Oggetto: Osservazioni ai sensi del d.lgs. 152/2006 alle integrazioni documentali depositate da KME Italy spa l'8, 11, 12 e 13 novembre 2019 inerenti il procedimento di valutazione di impatto ambientale nonché di rilascio di provvedimenti autorizzativi ai sensi dell'art. 27 bis d.lgs. 152/2006, relativamente al “*Progetto dello stabilimento KME Italy spa di Fornaci di Barga con la realizzazione di una piattaforma energetica*” da realizzarsi nello stabilimento ubicato in località Fornaci di Barga nel Comune di Barga

La presente osservazione in nome e per conto del “*Comitato Insieme per la Libellula*”, con sede in P.zza Pascoli, 2 - 55051 Barga (LU) e con domicilio c/o Rag. Gabriele Caproni, via Nazionale n. 111 - Piano di Coreglia, 55025 Coreglia Antelminelli (LU), in persona del presidente *pro tempore*, che unitamente sottoscrive.

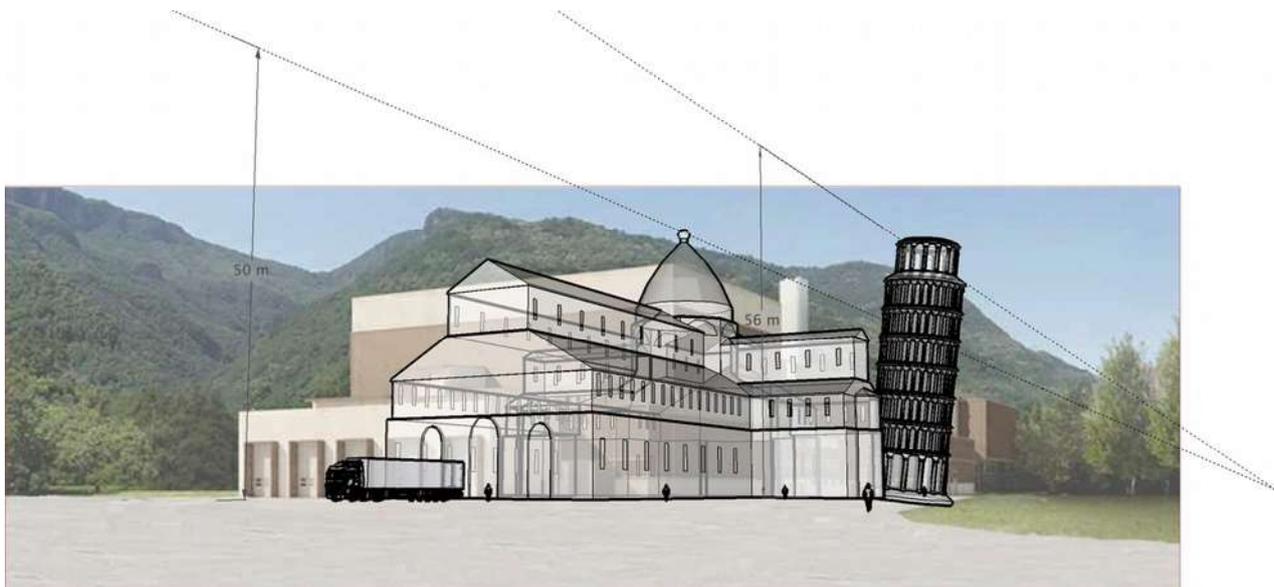
È evidente che è proprio durante la stagione autunnale ed invernale che l'impatto visivo assume aspetti critici, essendo le specie vegetali della zona prevalentemente caducifoglie. L'oggettiva impossibilità di realizzare riprese fotografiche adeguate avrebbe dovuto essere risolta con la realizzazione di simulazioni 3D, rendering adeguati, fotoritocchi.

I fotoinserimenti prodotti, in particolare i numeri **5 e 6, risultano invero fuorvianti**. È prassi comune, quando si realizzano simulazioni di nuove edificazioni, inserire nel rendering **elementi di dimensioni note (ad es. figure umane, veicoli)** in modo da rendere immediatamente comprensibili le dimensioni degli edifici che si intendono realizzare. Tali elementi sono totalmente assenti nei fotoinserimenti 5 e 6 (sono queste le due visuali in cui sarebbe stato oggettivamente poco oneroso tale inserimento, ed in cui tale prassi avrebbe migliorato sensibilmente la leggibilità dell'immagine). Osservando i due fotoinserimenti, è alquanto arduo dedurre le dimensioni dell'edificio e del camino. Al fine di rendere maggiormente comprensibile il concetto, si espongono qui di seguito alcune elaborazioni grafiche in cui abbiamo accostato alle volumetrie ottenute sviluppando le misure del progetto di KME, alcuni elementi noti, in modo da far comprendere agevolmente le dimensioni del pirogassificatore.

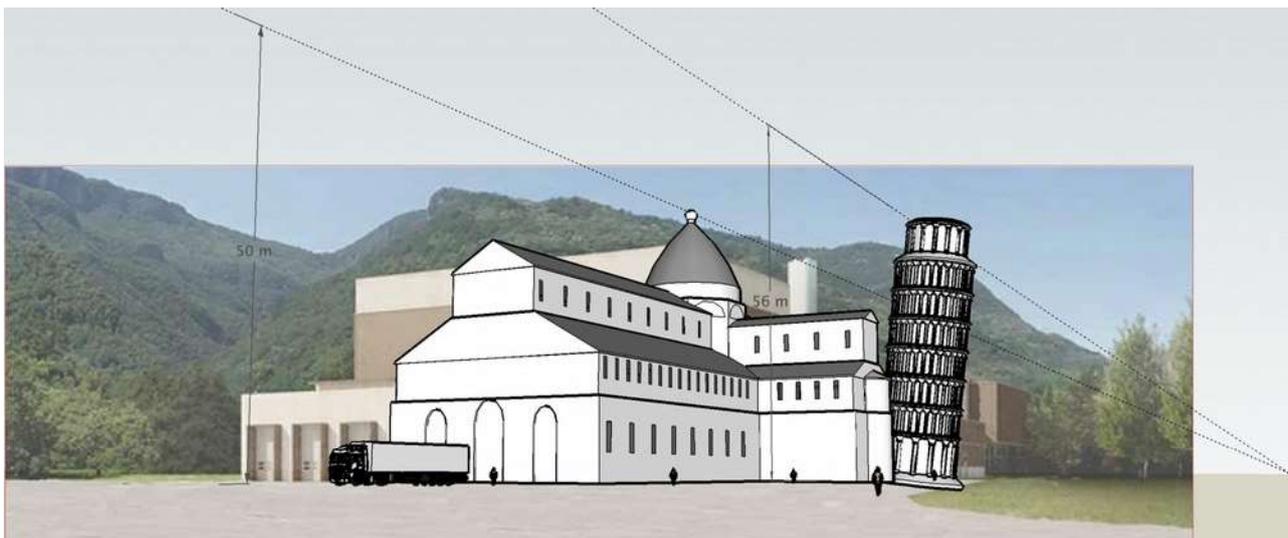
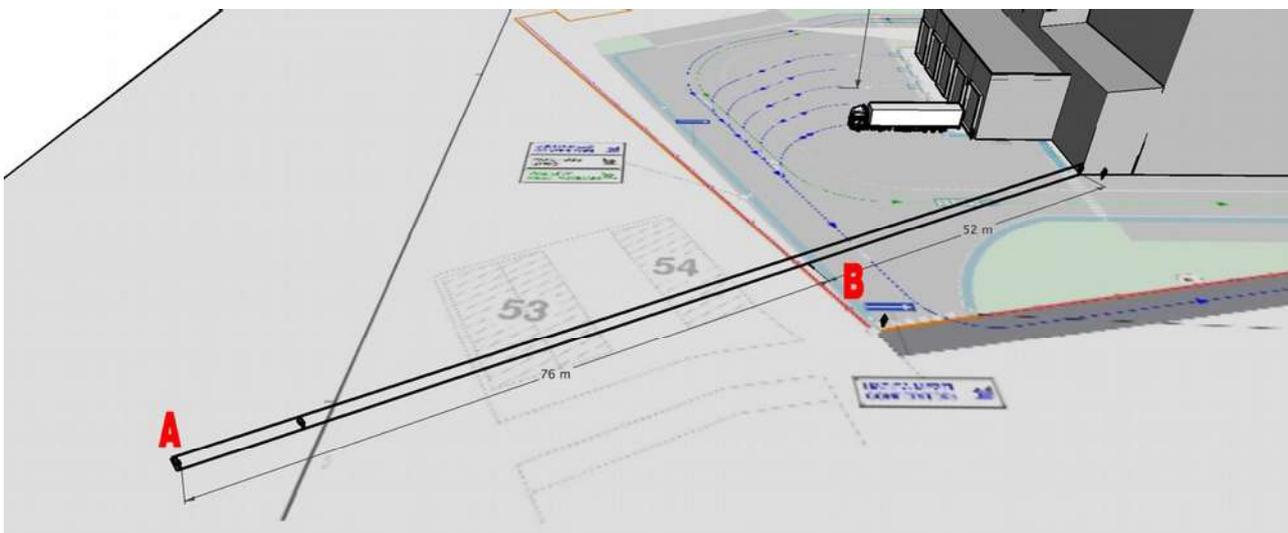
Tramite un software 3D (Google Sketchup) le volumetrie ricostruite sono state sovrapposte ad una delle immagini prodotte dal proponente. In questo caso troviamo inseriti un TIR e delle persone.

Successivamente, le volumetrie del pirogassificatore sono state confrontate con il Duomo di Pisa. La scelta è ricaduta su questo monumento perché la sua altezza (51,3 m alla cupola) è quanto di più simile alle dimensioni del camino del pirogassificatore (la torre di Pisa è alta 56,5 m circa).

Il camino del pirogassificatore è alto circa quanto la cupola del Duomo di Pisa.

La torre di Pisa è leggermente più alta del camino (56,5 mt contro 50).

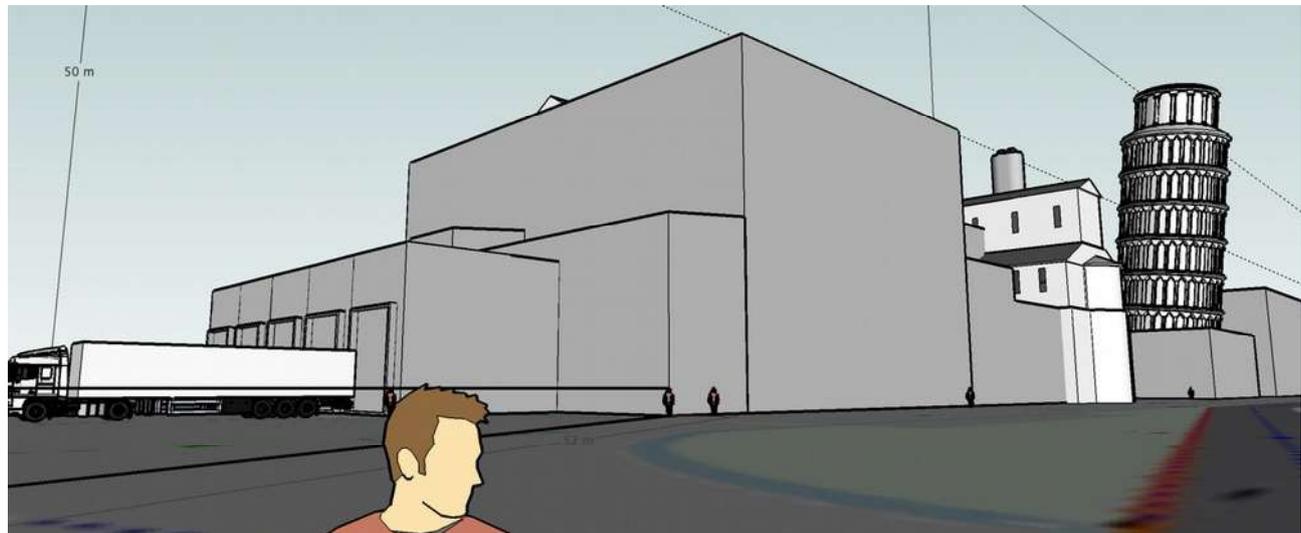
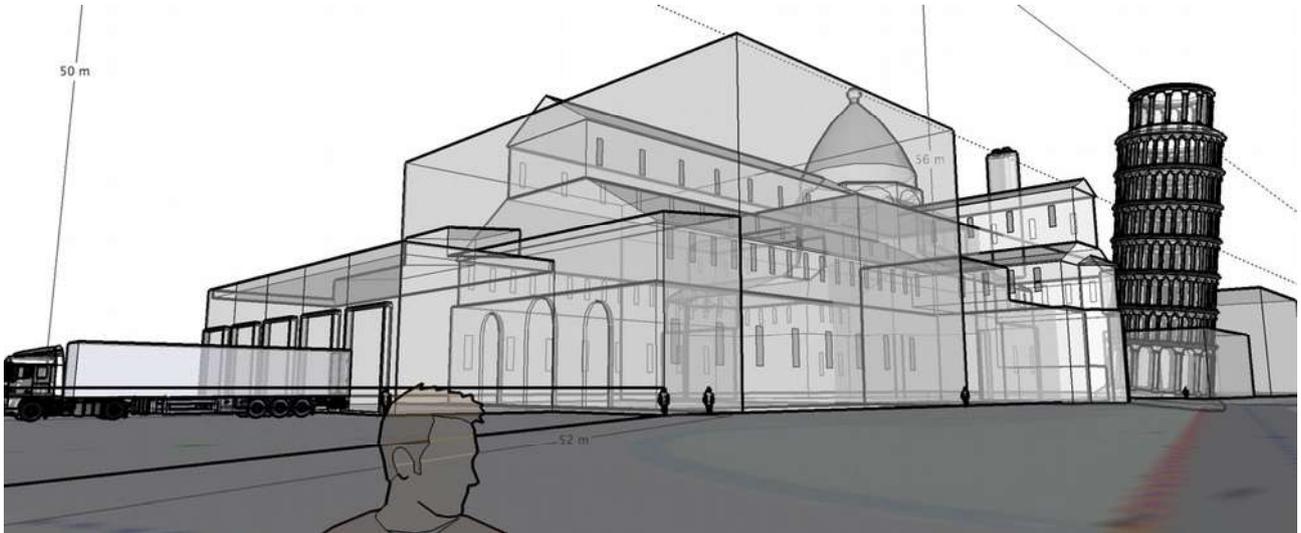
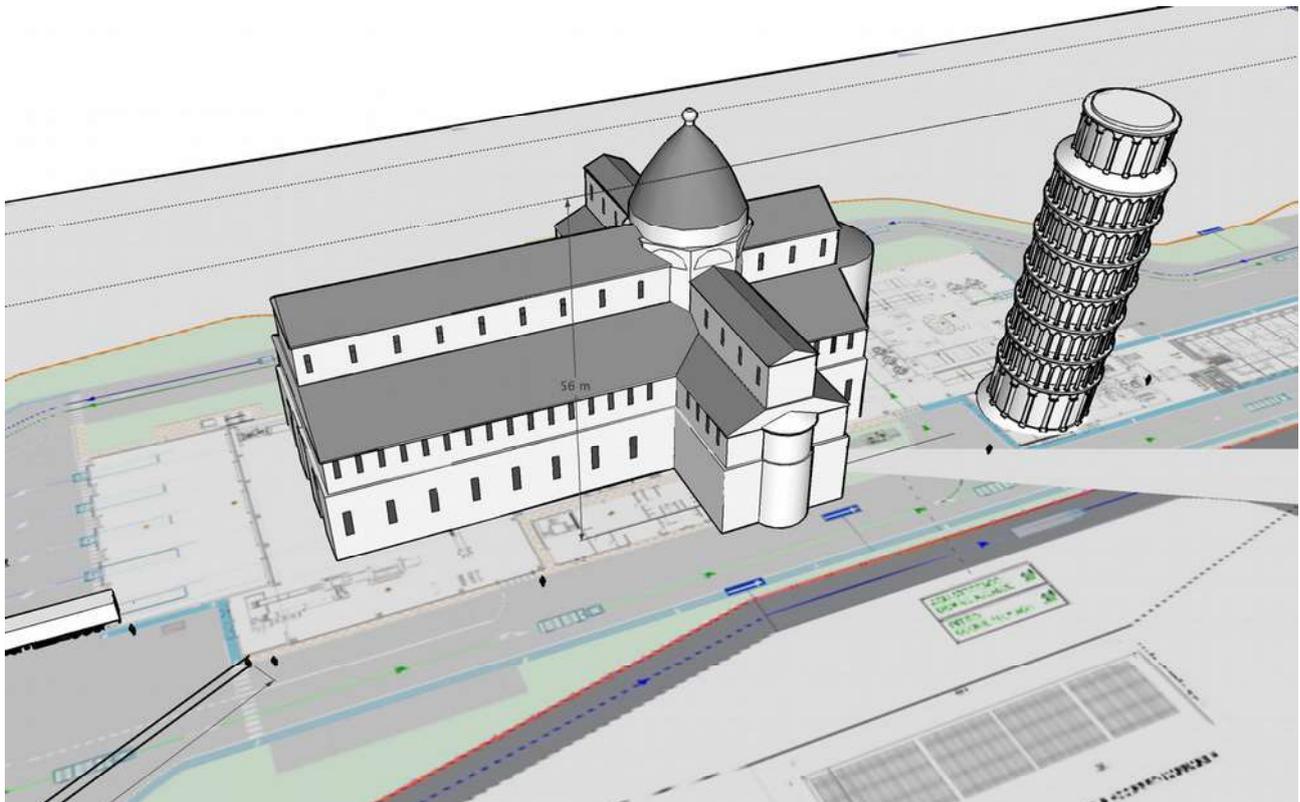
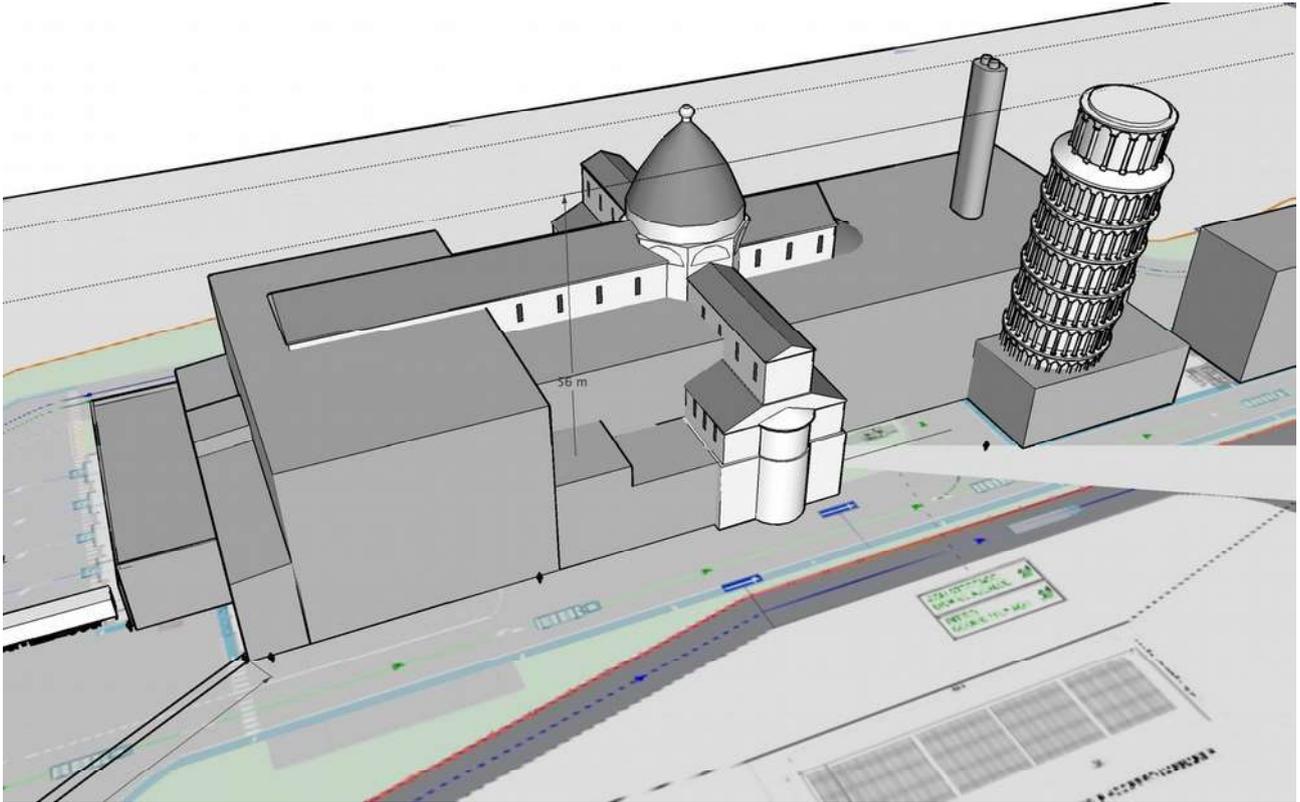
È doveroso rammentare che ricostruzioni fittizie come quelle prodotte, dipendono in massima parte dal punto di ripresa scelto al momento della creazione dell'immagine. La maggior parte dei software 3D consente di posizionare un punto di ripresa in modo da simulare in modo preciso la visuale che un possibile visitatore avrebbe se si trovasse esattamente in quel luogo.

Se, nel nostro caso, si calcola la posizione del punto di ripresa utilizzato dal proponente per rappresentare le visuali del progetto appena presentate (fotoinserimento 6) si ottiene una distanza di oltre 120 m dall'angolo della parete dell'edificio principale, ovvero circa 76m oltre il limite dell'area oggetto della procedura di autorizzazione (punto A nell'immagine qui sopra). A titolo di esempio è riportata di seguito la visuale di un ipotetico visitatore che si trovasse nel punto B, ovvero al margine estremo dell'area oggetto dell'intervento proposto (si notino le dimensioni del veicolo e delle persone posizionate a ridosso dell'edificio). Anche in questo caso è stato inserito il Duomo di Pisa come termine di paragone.

Di seguito la visuale dall'alto delle due volumetrie sovrapposte e del solo duomo posizionato sul sito del pirogassificatore.

Anche tali dati empirici confermano l'incompatibilità dell'intervento in progetto con la disciplina di tutela prevista per l'area in questione dal PIT-PPR approvato con deliberazione C.R. 27 marzo 2015, n. 37.
